委員からの指摘事項等を踏まえた論点及び 県民意見を踏まえた論点への説明

2020年10月21日

日本原子力発電株式会社

【論点No.204】

残留熱除去系海水系配管減肉の原因調査結果概要

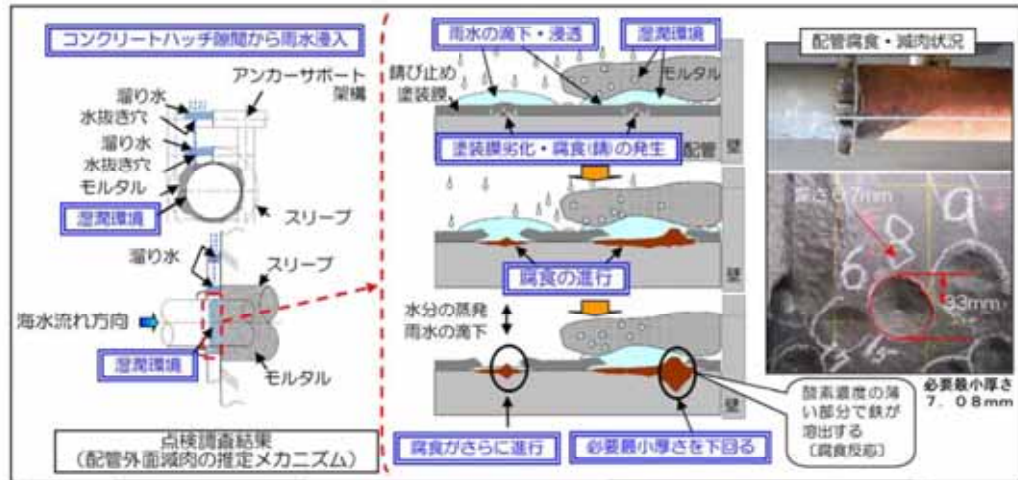
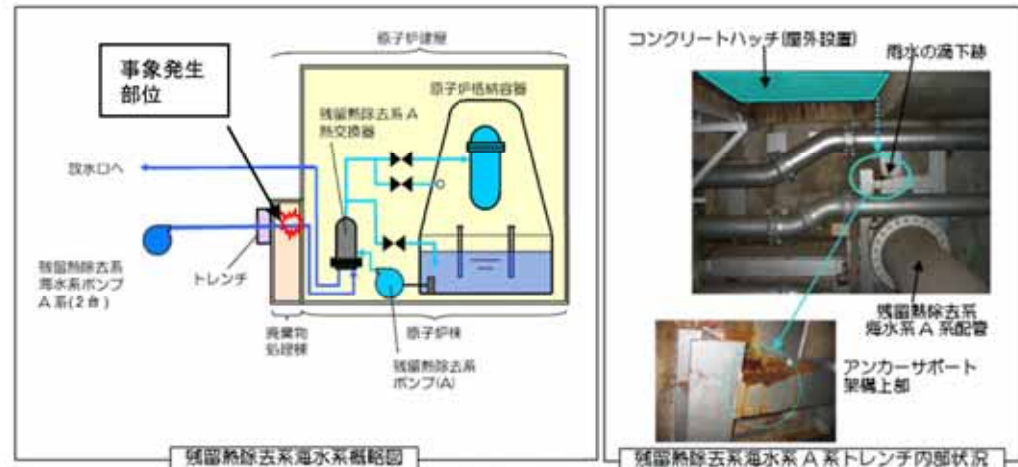
残留熱除去系海水系(以下「RHRS」という)ライニング配管修繕工事において工場搬出中の配管外面の一部に錆を伴った局所的な窪みを確認し、超音波厚さ計を用い肉厚測定を実施した。その結果、技術基準における必要な厚さ(以下「必要最小厚さ」という)を下回る部分が1箇所あることを確認した。

調査の結果、屋外ハッチ開口部から、雨水がアンカーサポートを伝わって配管外面に滴下し、さらに建屋壁貫通部の封止処理に用いていたモルタルがはみ出していたため、錆び止め塗装のみの配管外面との隙間を形成し、雨水が浸み込み長期間湿潤環境となり、配管外面が著しく腐食し必要最小厚さを下回ったと推定される。

当該配管の必要最小厚さを下回っていた箇所については、減肉部分の配管を撤去し復旧した。また、充填したモルタルを壁面と平坦に仕上げるとともに当該配管のアンカーサポート内の配管外表面状況について目視点検が可能となるような構造とした。

図2 AVR操作スイッチ「増(RAIZE)」方向操作不可

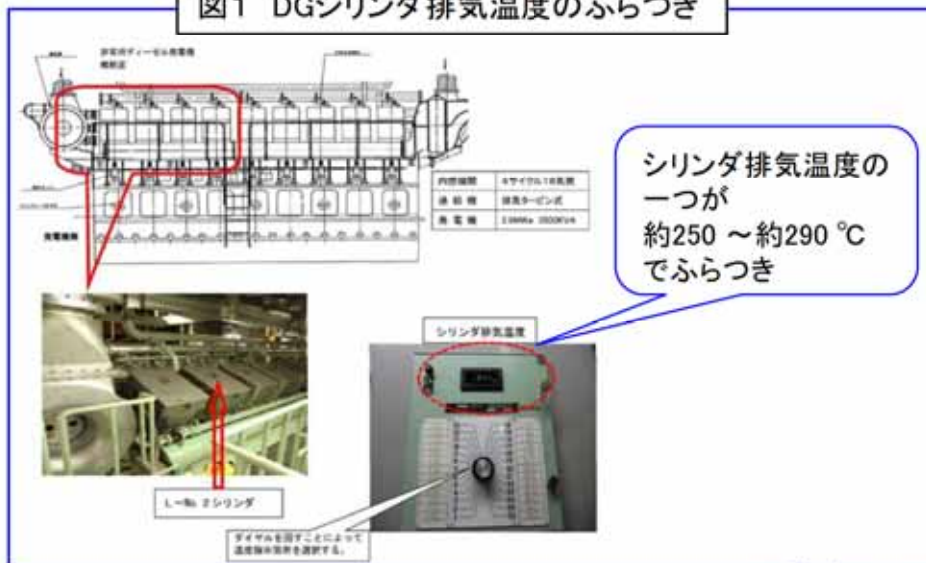
その後、HPCS-DGの健全性確認運転を開始し、中央制御室制御盤の自動電圧調整装置用電圧設定器操作スイッチ(以下「当該AVR操作スイッチ」という)が「増(RAISE)」方向に操作できない(図2)ことを発電長が確認し、発電機を解列、機関を停止した。
